**SERIES DE PREGUNTAS Y RESPUESTAS LICITACIÓN
“COMPRA DE INSUMOS Y MATERIALES ELÉCTRICOS PARA PROYECTO MATAVERI –
RAPA NUI”**

Consultas para licitación “COMPRA DE INSUMOS Y MATERIALES ELÉCTRICOS PARA PROYECTO MATAVERI - RAPANUI” según numeral N° 4 punto N° 2 según bases administrativas.

8.- Sobre ítem Nº14: "Complemento Elemento Montaje Desc Fus"

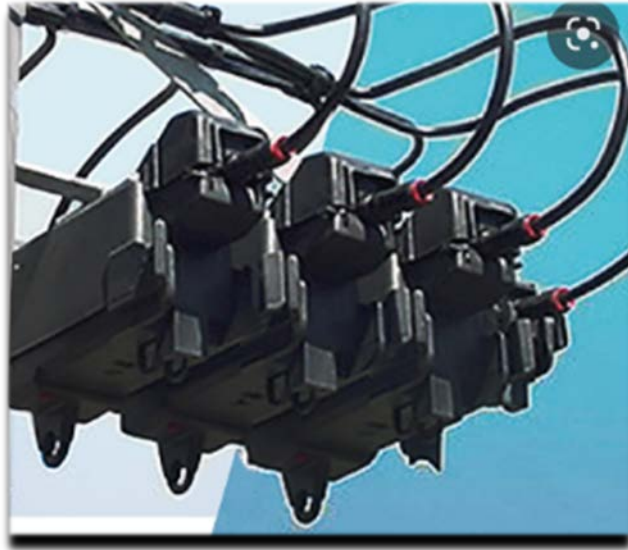
Agradecemos aclarar su funcionamiento o donde se utiliza.

Resp.: Es el accesorio de soporte para instalar los desconectores fusibles de media tensión.
